**Всемирный форум для согласования правил
в области транспортных средств**

Рабочая группа по пассивной безопасности

Правила № 129 ООН(усовершенствованные детские
удерживающие системы)**Предложение по дополнению 8 к поправкам серии 02****Представлено экспертом от Европейской ассоциации поставщиков
автомобильных деталей***

Рис. 1

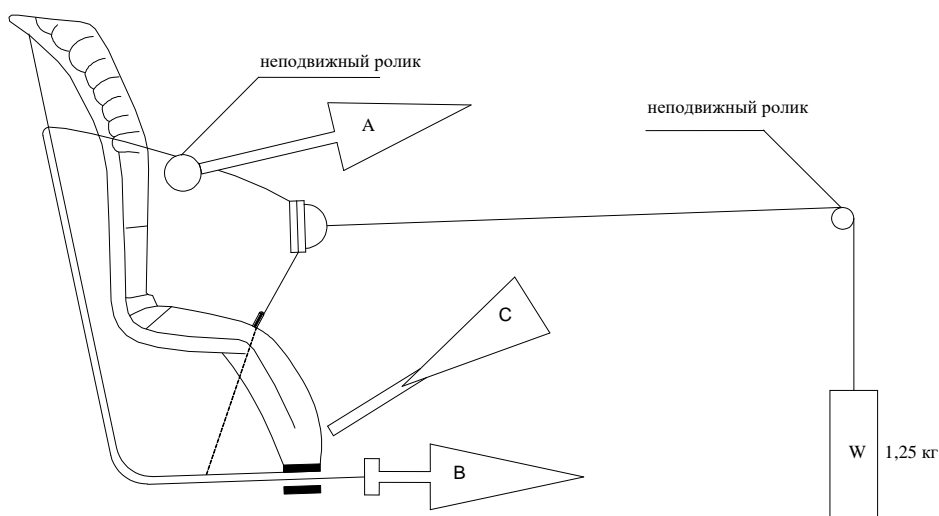
Определение износостойкости устройств регулировки, установленных непосредственно на усовершенствованных детских удерживающих системах

1. **Определение износостойкости устройств регулировки, установленных непосредственно на усовершенствованных детских удерживающих системах (рис. 1)**
 - 1.1 **Метод**
 - 1.1.1 После приведения лямок в исходное положение, описанное в пункте 7.2.6.1, извлекают не менее 50 мм ляжки комплекта ремней путем вытягивания ее за свободный конец.
 - 1.1.2 Отрегулированную часть комплекта ремней прикрепляют к натяжному устройству А.
 - 1.1.3 Приводят в действие устройство регулировки и вытягивают не менее 150 мм ляжки комплекта ремней. Эта длина представляет

Рис. 2

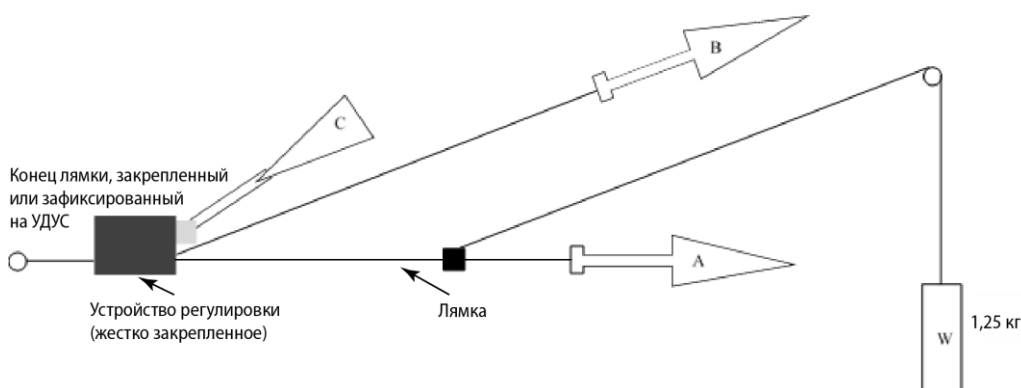
Определение износостойкости устройств регулировки, соединенных с ляжкой (не установленных непосредственно на усовершенствованных детских удерживающих системах)

2. **Определение износостойкости устройств регулировки, соединенных с ляжкой (не установленных непосредственно на усовершенствованных детских удерживающих системах) (рис. 2)**
